ZI.271.9.2019

dotyczy: postępowania o udzielenie zamówienia publicznego pn. „Budowa Zespołu Szkolno-Przedszkolnego w ramach kompleksu oświatowo-sportowo-rekreacyjnego przy ul. Słonecznej 1A”.

ZAPYTANIA

Załącznik DO Ad. 6

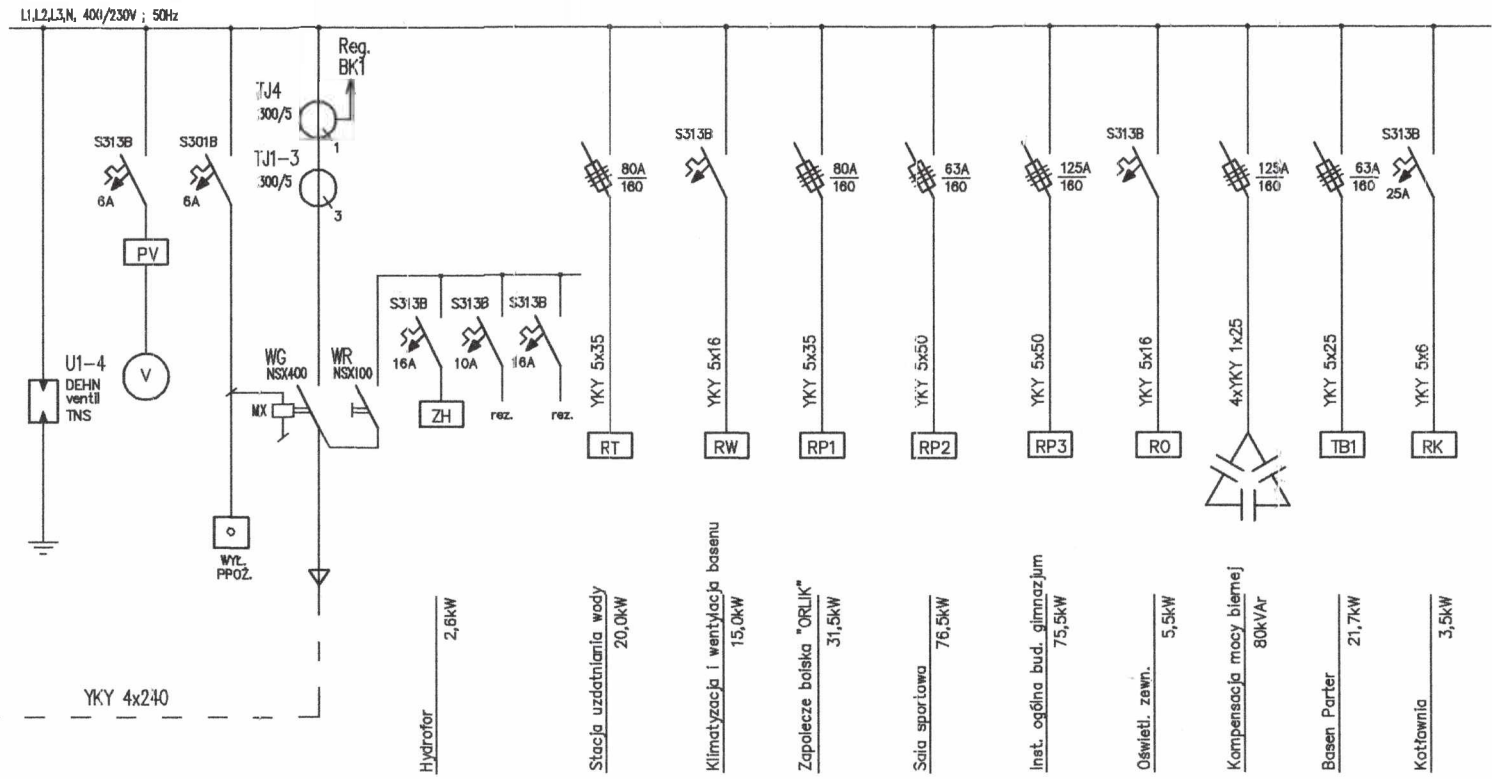
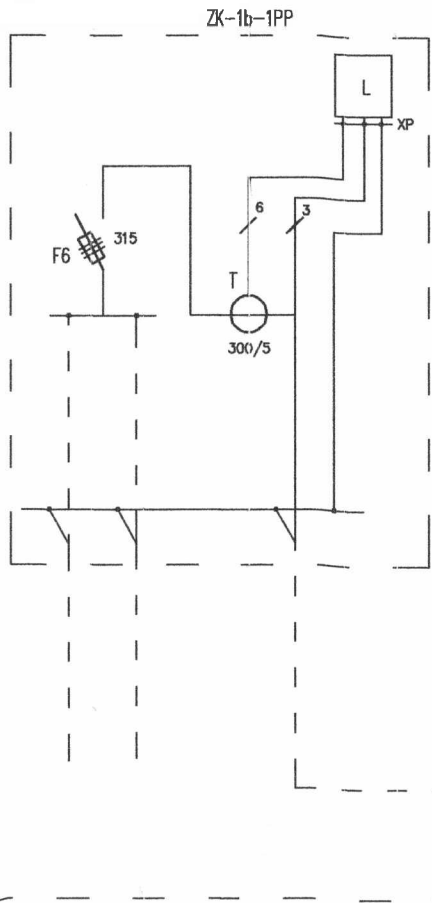
5. Prosimy o zamieszczenie pozwolenia na budowę.
6. Prosimy o uzupełnienie dokumentacji o schemat rozdzielnic RK - Kotłowni.
7. Prosimy o uzupełnienie dokumentacji o projekt wentylacji i oddymiania kotłowni z uwzględnieniem zmian spowodowanych nadbudową (2 kondygnacje).

W załączeniu rysunek rozdzielnic w kotłowni.
